OFICIO N° 0280-2021-MINEM/DGAAE

Asunto : Subsanación de observaciones al Inf Tec N° D000536-2021-MIDAGRI-SERFOR-DGGSPFFS-GA en el marco de la evaluación de la Declaración de Impacto Ambiental del Proyecto “Ampliación del servicio de electrificación rural en las provincias de Leoncio Prado y Marañón del departamento de Huánuco y la provincia de Tocache del departamento de San Martín”, presentado por la Dirección General de Electrificación Rural del Ministerio de Energía y Minas

INF TEC N° D000536-2021-MIDAGRI-SERFOR-DGGSPFFS-GA

- Para** : **Miriam Mercedes Cerdán Quillano**
Directora General
Dirección General de Gestión Sostenible del Patrimonio Forestal y de Fauna Silvestre
- Asunto** : Opinión técnica para el levantamiento de observaciones sobre la Declaración de Impacto Ambiental del Proyecto "*Ampliación del servicio de Electrificación rural en las provincias de Leoncio Prado y Marañón del departamento de Huánuco y la provincia de Tocache del departamento de San Martín*", presentado por Dirección General de Electrificación Rural del Ministerio de Energía y Minas.
- Referencia** : Oficio N° 0261-2021-MINEM/DGAAE (2021-0015540)

Figura 1: Imagen de Google Earth mostrando Línea primaria de Nuevo Cajan unido con; **A.** Línea primaria Derivación La Florida y **B.** Línea primaria Derivación San Miguel.

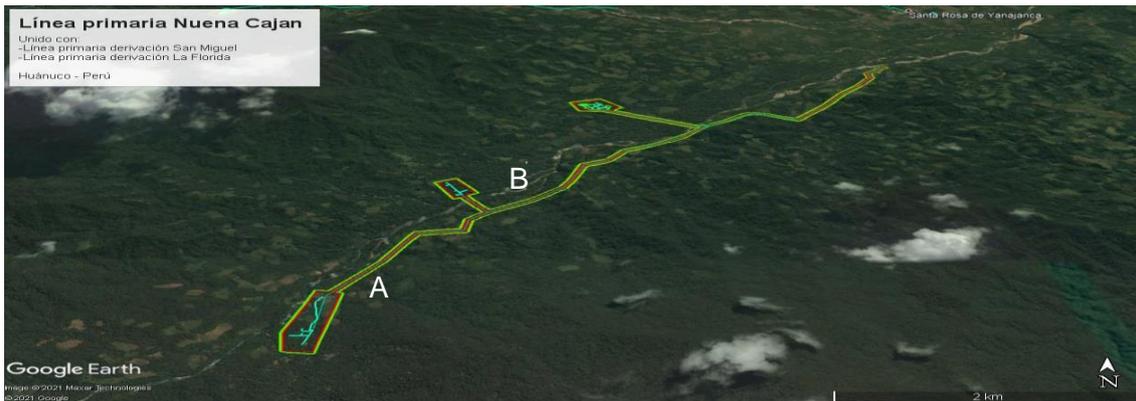
Observación 2.2.4. En el ítem 2.5.8. *Volumen de desbroce*, Cuadro N°28 *Volumen estimado de desbroce Etapa de Construcción*, el Titular declara que "*Debido a que el trazo de ruta de la líneas primarias, redes primarias y redes secundarias pasa por linderos de vías de acceso existentes hacia cada una de las localidades (caminos de herradura, trochas carrozables y carreteras) y por parcelas de cultivos y de pastoreo, dado que el área de influencia del proyecto es una zona intervenida, el volumen de desbroce de la cobertura vegetal será mínima*"; además, declara que en la etapa de construcción se desbrozará 90.00 m³ y en la etapa de Operación - Mantenimiento se desbrozará 3.00 m³. Al respecto, se tiene las siguientes observaciones:

- a) En las localidades San Miguel, La Florida y Nuevo Cajan, el Titular declara que se retirará la cobertura vegetal en desbrozará 9.10 m³. Sin embargo, en la Línea primaria de Nuevo Cajan, líneas primaria derivación La Florida y líneas primaria derivación San Miguel se observa abundante vegetación (principalmente arbórea), además, la vía de acceso está alejado de la línea primaria, así como del área de influencia (directa e indirecta). Por ello, el Titular deberá verificar y recalcular el volumen de retiro de cobertura vegetal (desbroce y/o desbosque) en todas las Líneas primarias y localidades del proyecto a fin de conocer las futuras área a reforestar y/o revegetar. Adicionalmente cabe resaltar, que las líneas primarias de San Miguel, La Florida y Nuevo Cajan están ubicadas dentro de una concesión de Bosque de producción permanente (BPP), ver Figura1 y 2.

- El Titular adjunta la respuesta y actualiza el expediente.
- El Titular adjunta la respuesta y actualiza el expediente.
- El Titular adjunta la respuesta y actualiza el expediente.

Por lo mencionado en cada literal. Por tanto, la observación se considera **ABSUELTA**.
